Installatietip voor WPS3025 koelwaterpomp voor BMW 135i, 335i, 535i, 640, 740i vanaf modeljaar 2007

Fig. 1

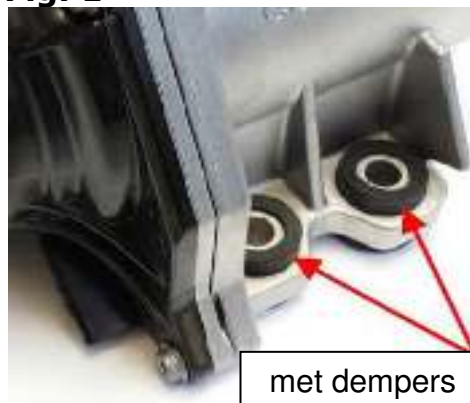
De verwijderde elektrische koelwaterpomp kan voorgemonteerde dempers aan de drie aanschroefpunten hebben (fig. 1). De nieuwe WPS3025 koelwaterpomp heeft deze niet. De oude bevestigingsbouten zijn ook niet geschikt voor hergebruik.

De voertuigfabrikant heeft de koelwaterpomp vervangen door dit nieuwe model zonder dempers (fig. 2).

De aluminium bouten welke verwijderd werden (M8x36) mogen niet opnieuw gebruikt worden maar moeten vervangen worden door kortere stalen bouten (M8x26). Gebruik hiervoor de afzonderlijk verkrijgbare montageset MS50 (fig. 3).
